1.1 CONCEPTO TÉCNICO No. CT:	5810
1.2 ÁREA:	Técnica y de Gestión
1.3 COORDINACIÓN:	Investigación y Desarrollo
1.4 REFERENCIA CRUZADA RADICADO FOPAE:	2010ER4319
1.5 RESPUESTA OFICIAL No.	RO – 41270

2.1 SOLICITANTE:	Curaduría Urbana No. 3, Espinosa y Restrepo S.A.
2.2 PROYECTO:	Altos del Cerro
2.3 LOCALIDAD:	2. Chapinero
2.4 UPZ:	90 – Pardo Rubio
2.5 BARRIO O SECTOR CATASTRAL:	La Salle
2.6 DIRECCIÓN:	Calle 60A No. 1A-75, Calle 60A No. 1A-31, Diagonal 60 Bis No. 1-83
2.7 CHIP:	AAA0090BOPP, AAA0090BOHY, AAA0090BOFT
2.8 ÁREA (Ha):	0.75
2.9 FECHA DE EMISIÓN:	26 de abril de 2010
2.10 EJECUTOR DEL ESTUDIO:	ESPINOSA Y RESTREPO & CIA.

El presente concepto técnico corresponde a la TERCERA revisión realizada por la Dirección de Prevención y Atención de Emergencias al estudio de Amenaza y Riesgo por Fenómenos de Remoción en Masa FASE II del Proyecto "Altos del Cerro", ubicado en la Calle 60A No. 1A-75, Calle 60A No. 1A-31 y Diagonal 60 Bis No. 1-83 de la Localidad de Chapinero, en cumplimiento a lo estipulado en el Artículo 141 del Decreto 190 de 2004 y en el marco de lo establecido en la Resolución 227 de julio 13 de 2006, por estar localizado en una zona de

Figura 1. Localización General del Proyecto "Altos del Cerro", ubicado en la localidad de Chapinero, en el Plano Normativo de Amenaza por Remoción en Masa (Decreto 190 de 2004).

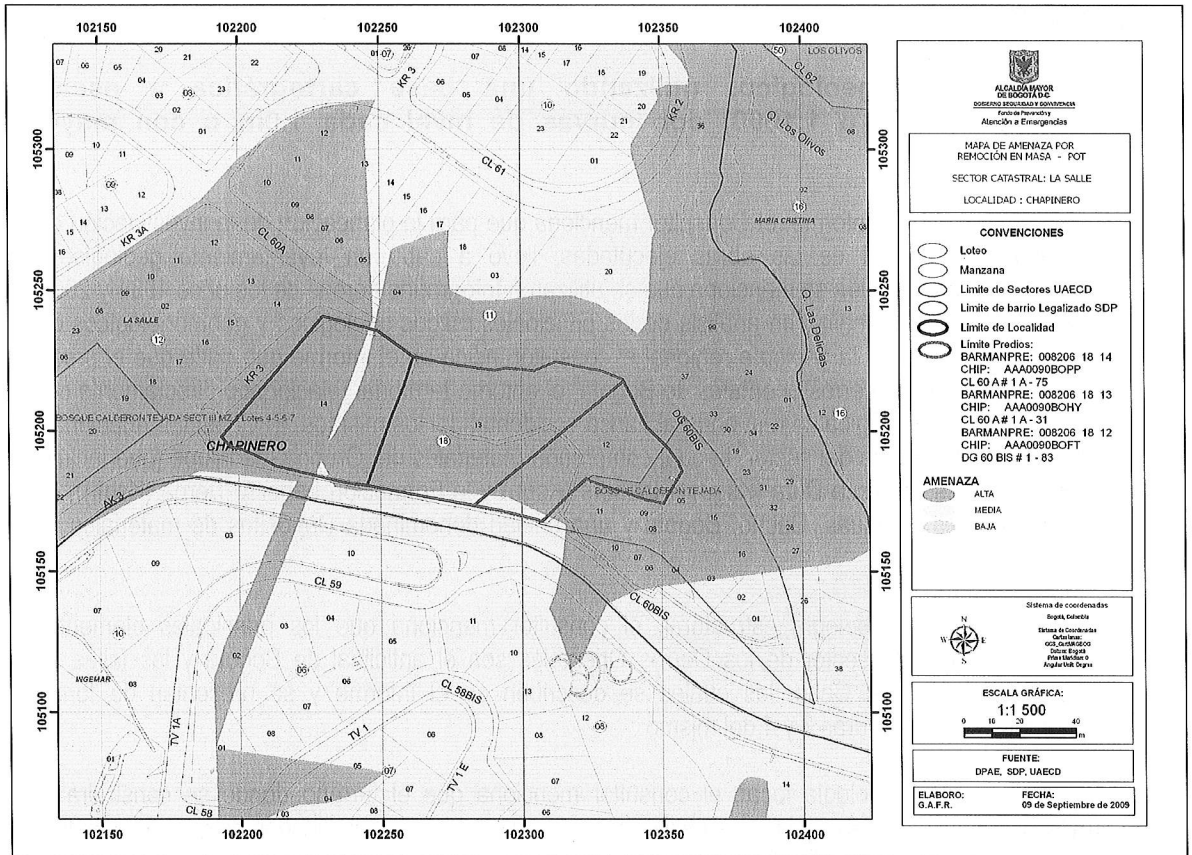
Se ha incluido un sector que de acuerdo con la convenciones utilizadas presenta una unidad geológica denomina "Zona Verde", la cual carece de descripción que la identifique. La DPAE recuerda que se está presentando un plano geológico y no uno de cobertura vegetal por lo que se deberá evaluar este aspecto por parte del Consultor. Por otra parte esta zona no se encuentra detallada en los perfiles por lo que se entiende que aunque hace parte del área de influencia del proyecto, las obras planteadas en el proyecto urbanístico se limitan al polígono presentado en la Figura 1 del presente concepto técnico.
